改善箇所説明図

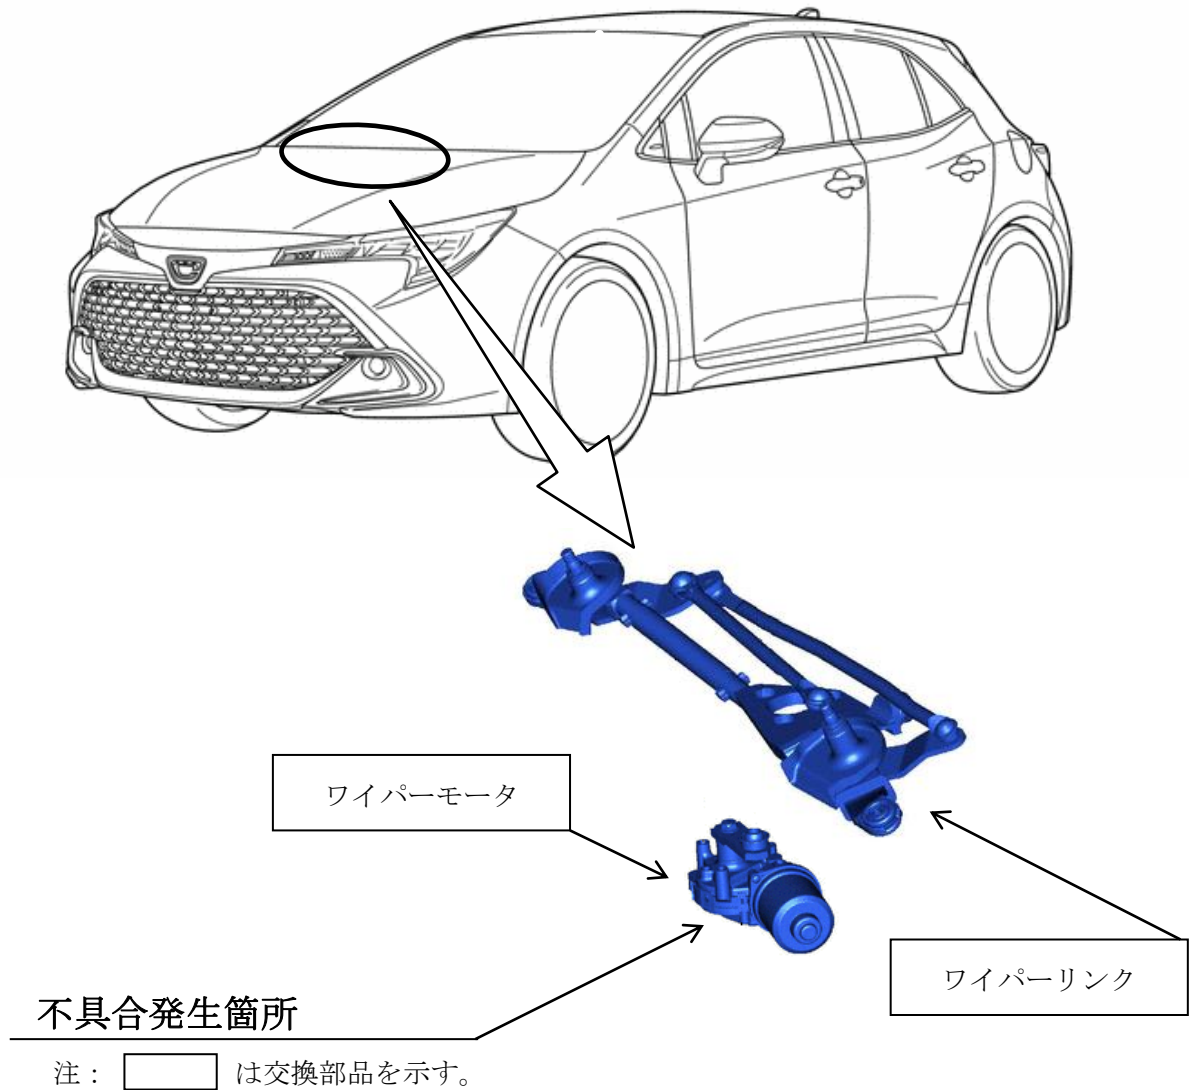
前面ガラスの窓ふき器（ワイパー）において、生産指示が不適切なため、寒冷地仕様の車両に標準仕様のワイパーモータおよびワイパーリンクが組付けられたものがある。そのため、着雪状態によっては払拭不良となるおそれがある。

全車両、ワイパーモータおよびワイパーリンクを寒冷地仕様に交換する。

識別：改善済車両には車台番号打刻の右下部に黄色ペイントを塗布する。
